ANT.: Ingresa Proyecto de reposición de veredas Calle Simón Bolívar, Calama.

MAT.: Comunica observaciones del Proyecto de reposición de veredas en Calle Simón Bolívar, Calama, Región de Antofagasta.

ANTOFAGASTA, 29 SEP 2017

Imagen N°1: Ficha N°2 Ruta Accesible en vías peatonales (Fuente: www.ciudadaccesible.cl)

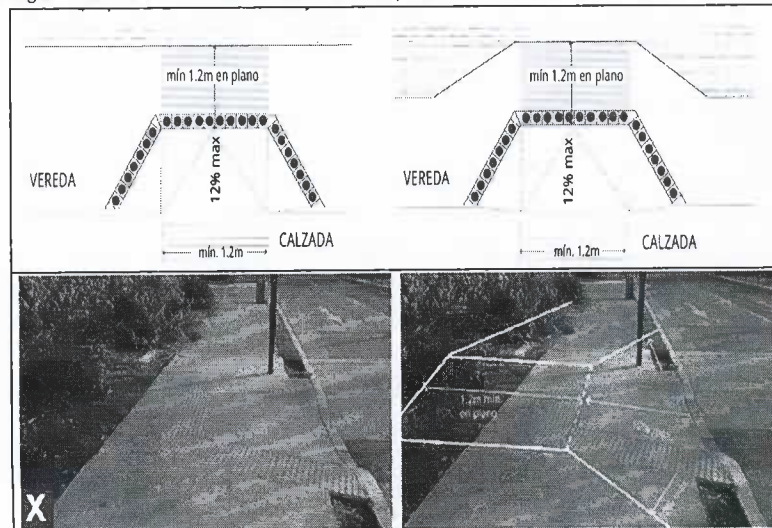
- Los dispositivos de rodado proyectados en veredas de 2,0(m) deberán modificar su geometría de acuerdo a la imagen N°1. La solución presentada en el proyecto deja 0,5(m) entre la baldosa podotáctil y borde de vereda, considerar 1,2(m) mínimo.
